**Avis IRSN N°** 2016-00153

**Objet :** REP - Centrale nucléaire de Belleville - INB n° 128  
Réacteur n° 2 - Programme des travaux et contrôles prévus lors de l'arrêt pour rechargement de 2016 (VP n° 20).

Figure 1 : Implantation des guides de grappe et de leurs broches

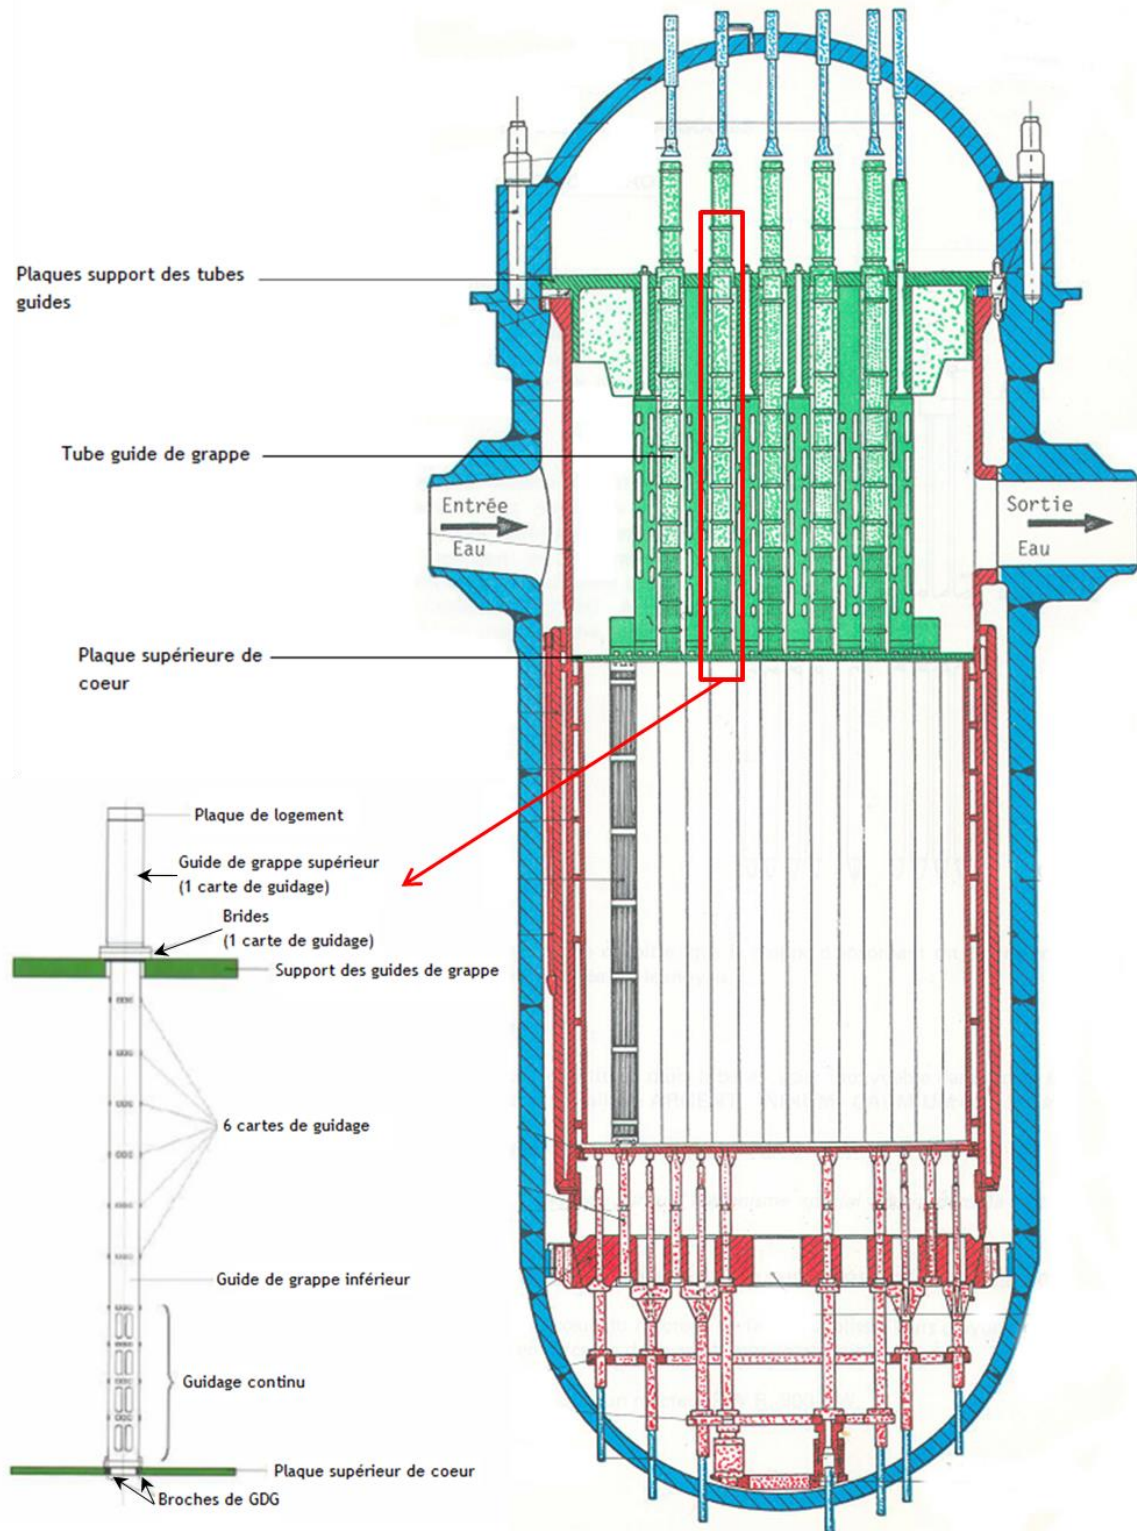
Lors de la visite partielle de 2014 du réacteur n° 4 de la centrale nucléaire de Cruas, les contrôles par ultrasons des broches de Guide de grappe (GDG) ont montré que deux broches sur deux guides de grappe différents étaient fissurées au niveau de la collerette (cf. Figure 1 en annexe). Selon EDF, l'origine des dégradations observées est la Corrosion sous contrainte (CSC). Lors de la 3<sup>e</sup> visite

Figure 2 : Configurations de fissuration possibles (toutes générations de broche)

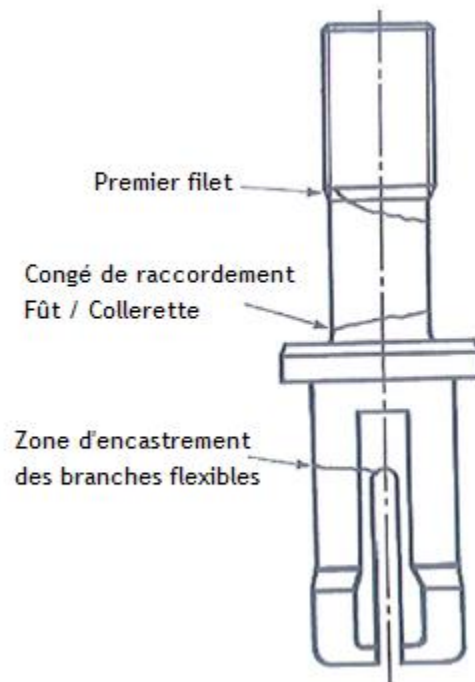
À la suite de la découverte de la dégradation de certaines broches par CSC au niveau des collerettes et des deux lamelles de la pince depuis les années 1980 (cf. Figure 2 en annexe), la conception des broches a évolué. Actuellement, le parc électronucléaire français est équipé de broches de 3<sup>e</sup> génération (types AD3 et W3), de 4<sup>e</sup> génération (type AD4 et AD4R) et de 5<sup>e</sup> génération (type NG89).
